Dotyczy: sprawy o sygnaturze RDOŚ-Gd-WOO.4207.15.2017 o wydanie decyzji o środowiskowych uwarunkowaniach dla przedsięwzięcia pn. „Budowa ulicy Nowej Politechnicznej w Gdańsku z włączeniem tramwaju w Aleję Grunwaldzką na wysokości ul. Bohaterów Getta Warszawskiego” na wniosek Gminy Miasta Gdańska z dnia 31.01.2017 r. DPLL/127/2017/EM.

**III. Wskazujemy**, że opracowania przedłożone przez Dyрекcję Rozbudowy Miasta Gdańska do wniosku o wydanie decyzji o środowiskowych uwarunkowaniach dla przedsięwzięcia pn. „Budowa ulicy Nowej Politechnicznej w Gdańsku z włączeniem tramwaju w Aleję Grunwaldzką na wysokości ul. Bohaterów Getta Warszawskiego” ( dalej: DOKUMENTACJA ):

- Karta Informacyjna Przedsięwzięcia do wniosku o wydanie decyzji o środowiskowych uwarunkowaniach / styczeń 2017 (dalej: KARTA)
  - Raport oddziaływania na środowisko / wrzesień 2017 (dalej: RAPORT)

rys. 1. Rejon zbiornika „Wileńska”/ Koncepcja. Plan sytuacyjny. Fioletowy 1 i Fioletowy 2 / Rys. OS 08.01, styczeń 2017/ Załączniki do RAPORTU OS\_08 /

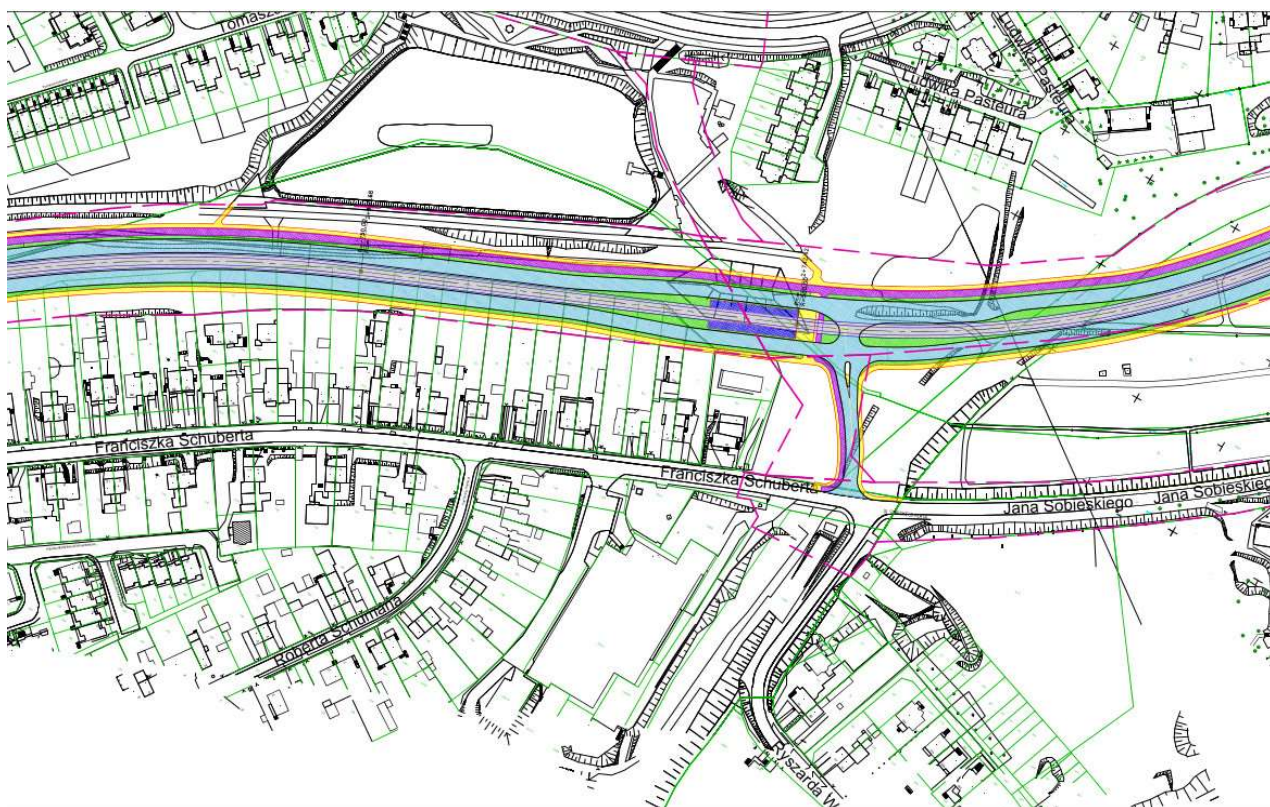
Po drodze, naprzeciwko zbiornika dodano przystanek tramwajowy, niwecząc przy tym rolę prostego odcinka trasy w tłumieniu drgań i hałasu po przejeździe taboru po łukach. Przebieg łuku dwutorowego torowiska wraz z jezdnią wprost po koronie skarpy brzegowej wymusza częściowe zasypanie zbiornika retencyjnego, oznaczone na planszach OS\_08 tzw. liniami rozgraniczającymi teren

- kameralna skala i charakter okolicznych domów jednorodzinnych, jak również właściwy, dla tego typu zabudowy mieszkaniowej, sposób użytkowania
- zmniejszenie powierzchni zbiornika retencyjnego „Wileńska” zaprojektowane w „Koncepcji” i oznaczone na planszach OS\_08 tzw. liniami rozgraniczającymi teren, które spowoduje zmniejszenie jego skuteczności przeciwpowodziowej

W porównaniu do przebiegu trasy tramwajowej w Dolinie Królewskiej w Wariancie Czerwonym ( Pismo str. 36 rys. 2 ) opracowanego na podstawie SIWZ z 29.04.2015 r. [SIWZ] – przedstawione w DOKUMENTACJI manowce komunikacyjne i wymuszone przez nie obiekty inżynierskie na odcinkach ulicy Wileńskiej i projektowanego połączenia pomiędzy ulicami Wileńską i Sobieskiego są niepotrzebne i nieefektywne. ( Pismo str. 36 rys. 1 )

rys. 3. Załącznik do pisma ZTM w Gdańsku PP-5556-4611-65-15 z 25.09.2015 r. [ZTM 1]

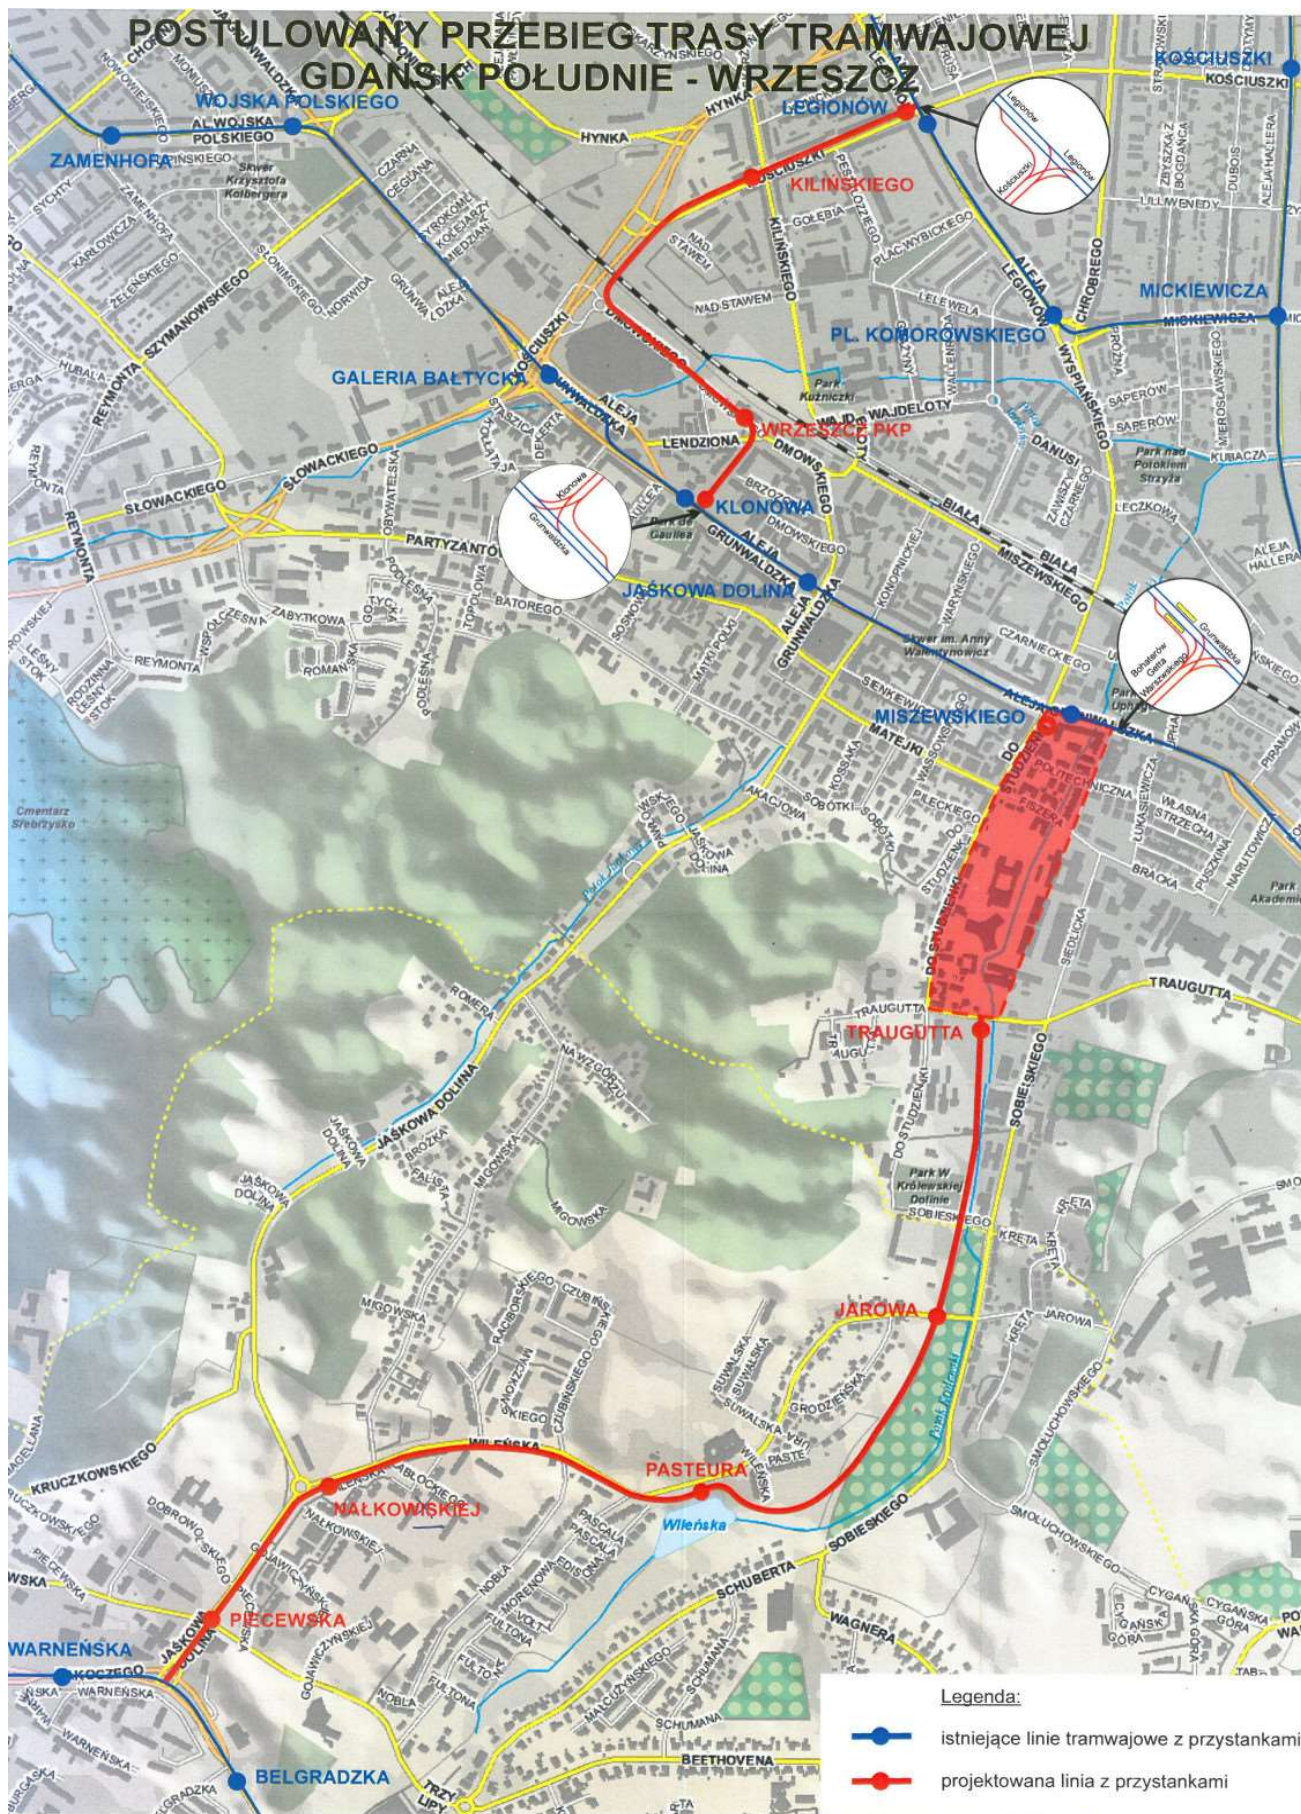
„ Na ul. Kościuszki preferujemy przebieg poza jezdnią – tj. przebieg w pasie zieleni pomiędzy szpalerami drzew.” [ZTM 1 str. 3/5 i 4/5 „Przebieg trasy”]

Obecnie w pasie tym biegną chodnik i ścieżka rowerowa. Projektowane na ulicy Kościuszki dwutorowe torowisko tramwajowe zajmie i chodnik i ścieżkę rowerową i pasy zieleni i szpalery drzew. Oznacza to całkowitą likwidację wymienionych przez ZTM szpalerów drzew !!! o czym nie wiedzą jeszcze mieszkańcy ulicy Kościuszki.

„Włączenie w al. Legionów węzłem torowym umożliwiającym jazdę we wszystkich kierunkach. Zastosowanie toru kierunkowego ( osobne tory dla relacji : północ - południe i północ – zachód ).” [ZTM 1 str. 3/5 i 4/5 „Przebieg trasy”]

Zamiast rozbudowy obecnego skrzyżowania tramwajowo-drogowego Do Studzienki / Grunwaldzka / Miszewskiego – w wariantcie Fioletowym 1 Wrzeszcz otrzyma dodatkowo **7 skrzyżowań** :

rys. 4. Załącznik do pisma ZTM w Gdańsku PP-5556-6114-65-15 z 04.11.2015 r. [ZTM 2]

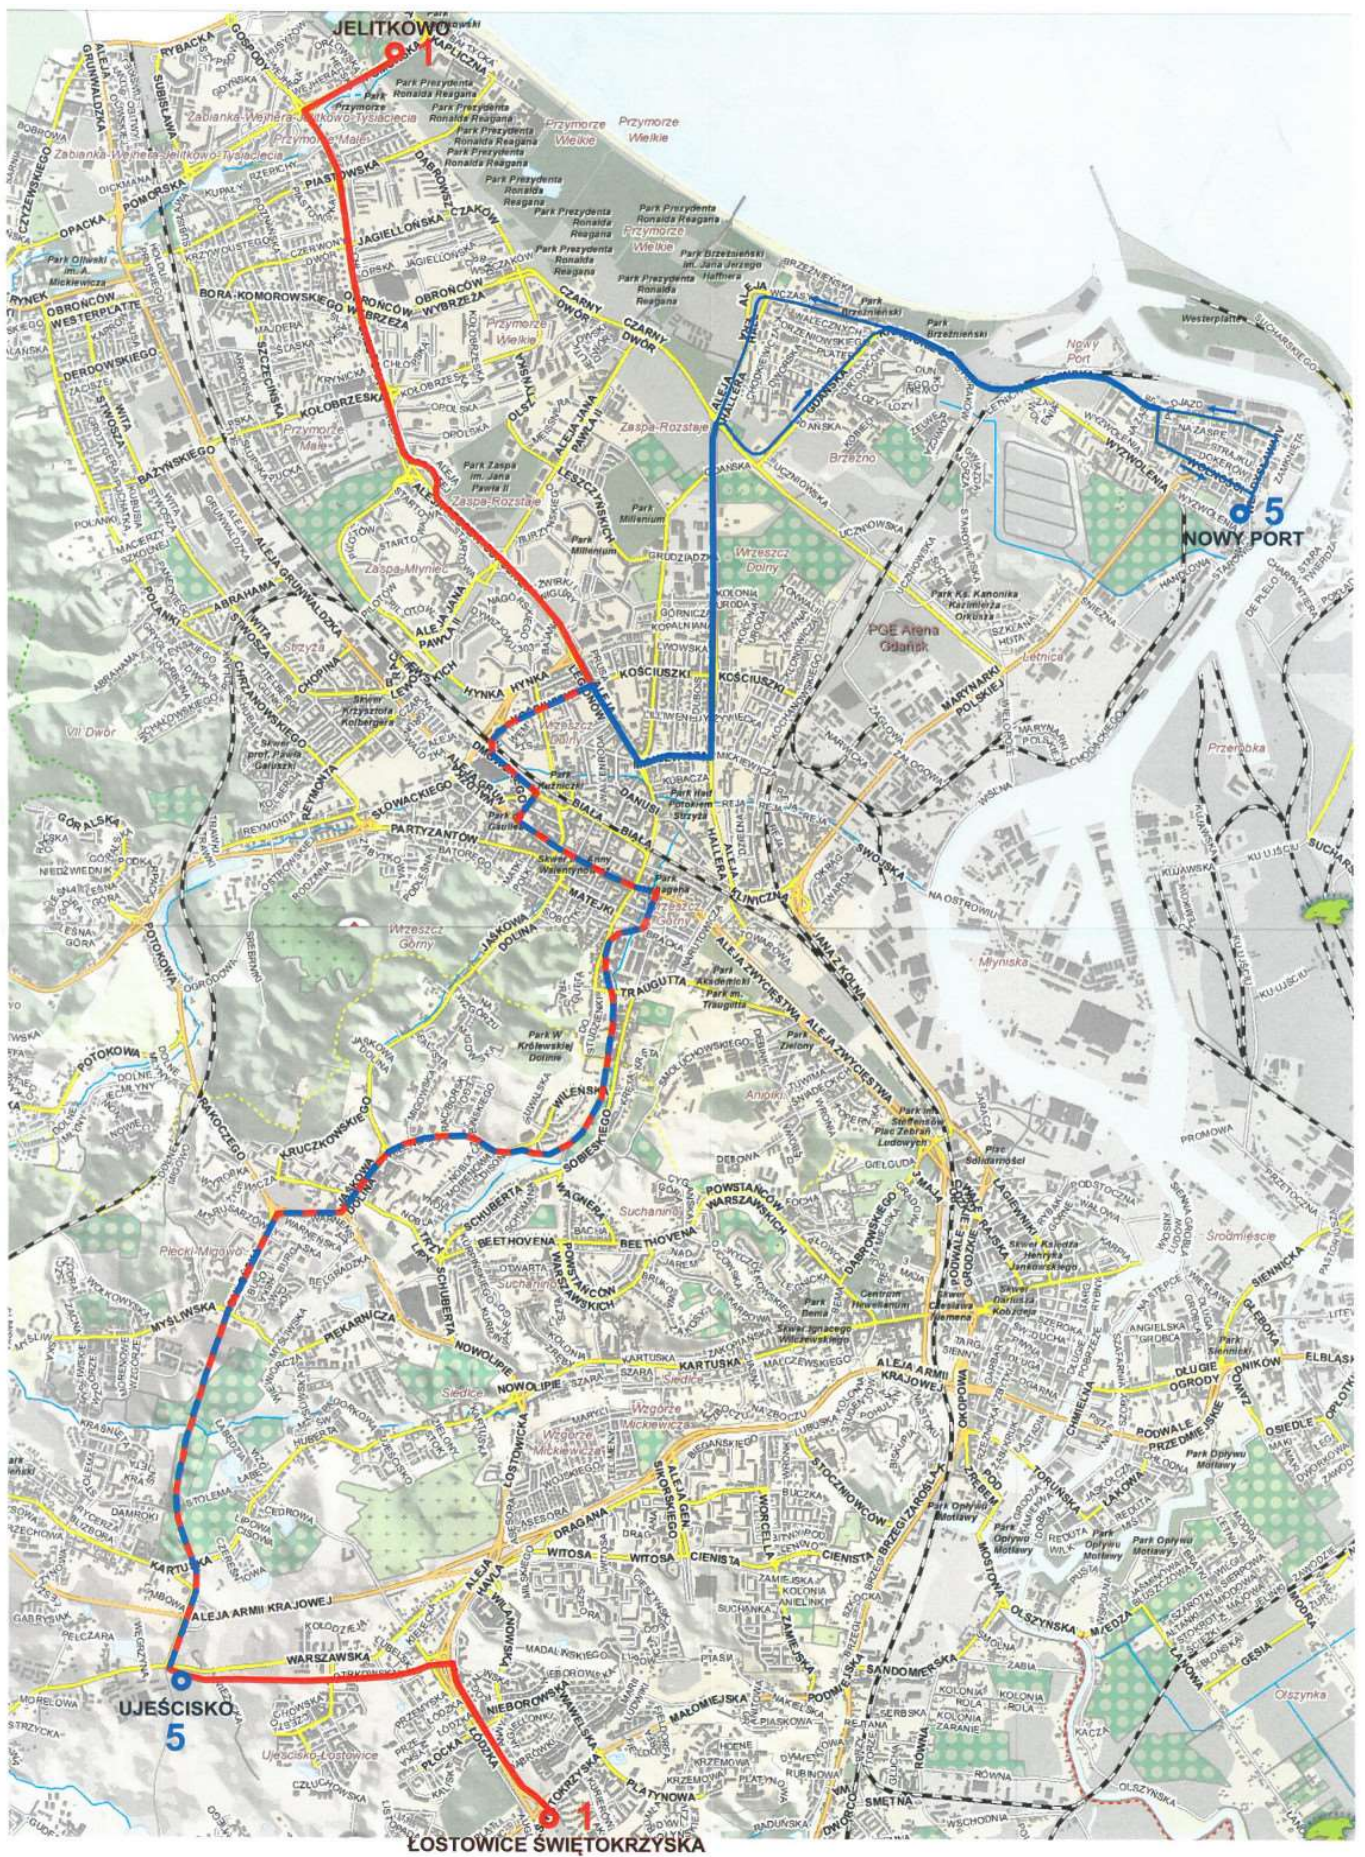
Brak informacji o zaplanowanej kontynuacji trasy tramwajowej Nowej Politechnicznej do trasy tramwajowej w osi komunikacyjnej Dolnego Tarasu zawęża spektrum przedsięwzięcia i ocenę jego wpływu, chociażby w samym centrum Wrzeszcza, które stanie się w wariantcie Fioletowym 1 sekwencją skrzyżowań tramwajowych.

rys. 5. Nowa Politechniczna/Wariant Czerwony/Biuro Rozwoju Gdańska/30.06.2014

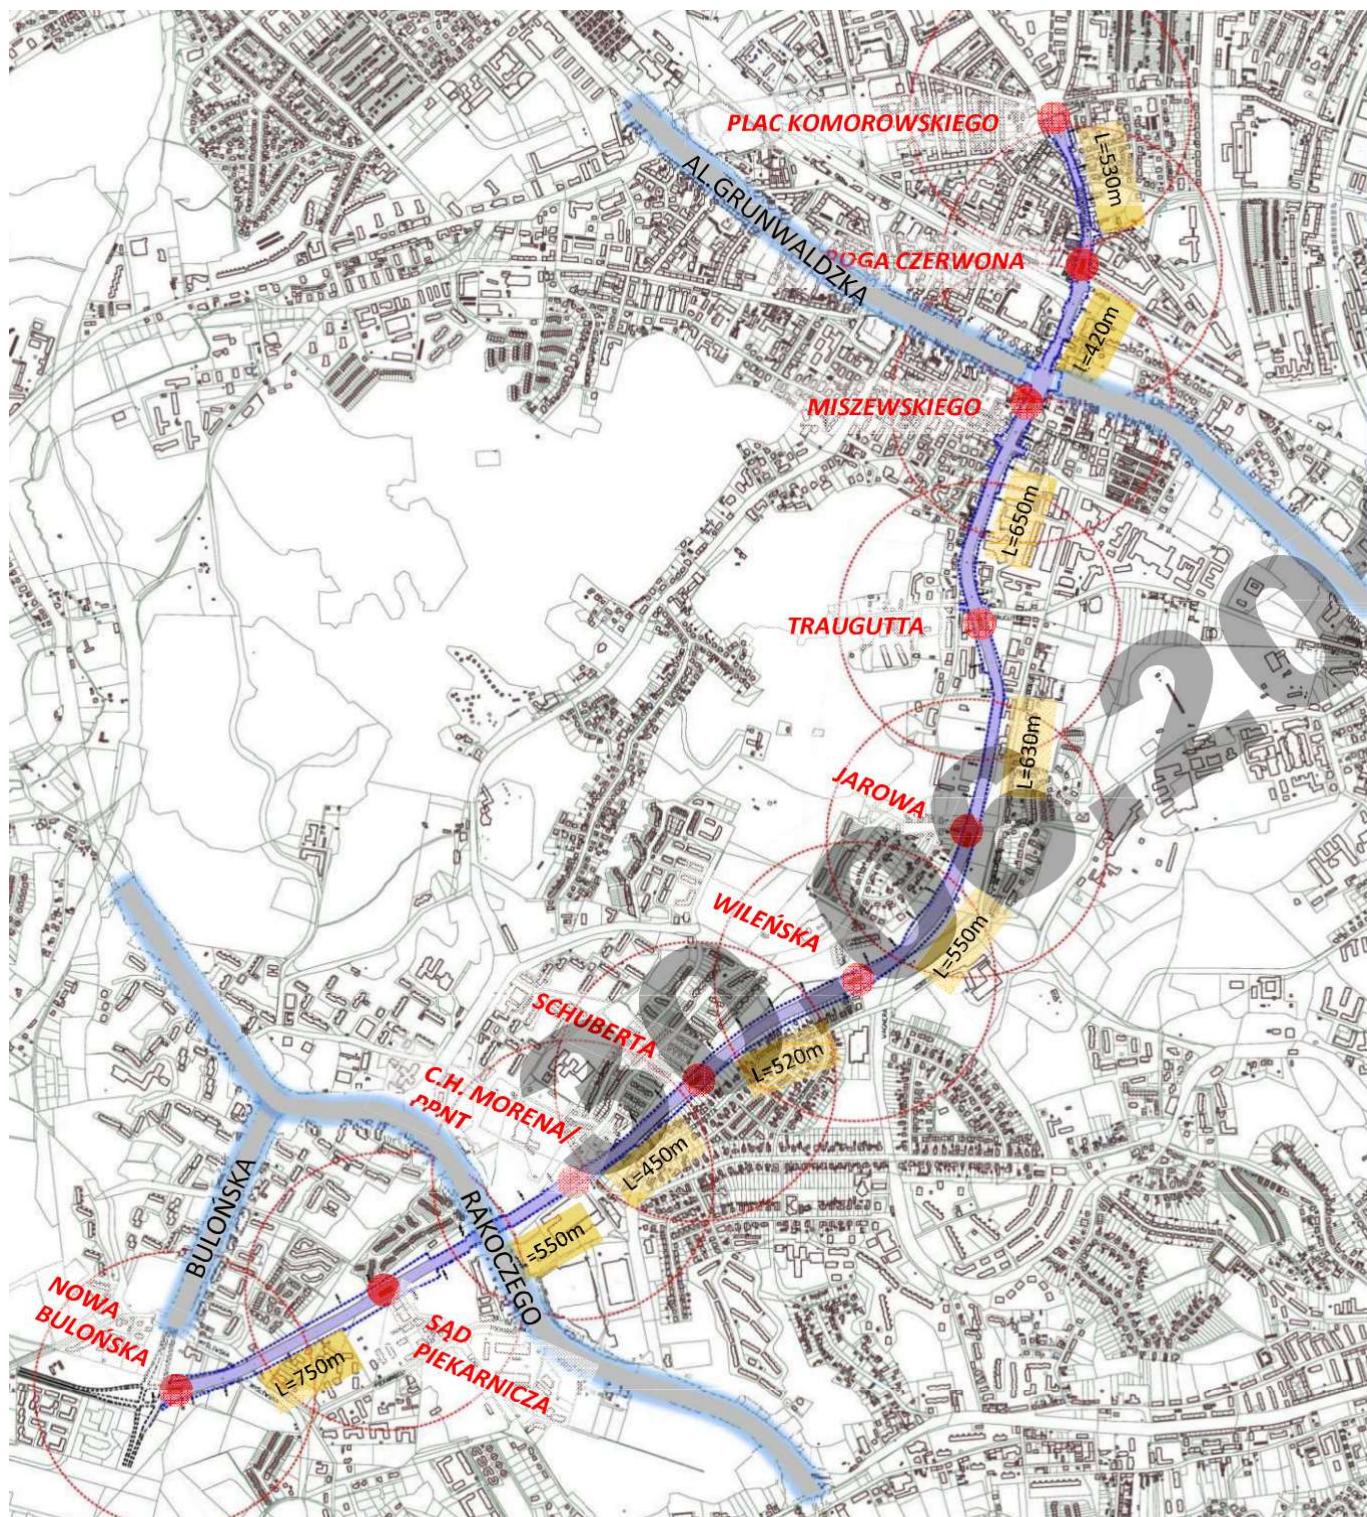
**Włączenie tramwaju w Aleję Grunwaldzką, w wariantcie Fioletowym 2 , na wysokości ulicy Do Studzienki umożliwia połączenie projektowanej trasy tramwajowej Nowej Politechnicznej z istniejącą trasą tramwajową Dolnego Tarasu - na Placu Komorowskiego. ( Pismo str.41 rys. 5 )**
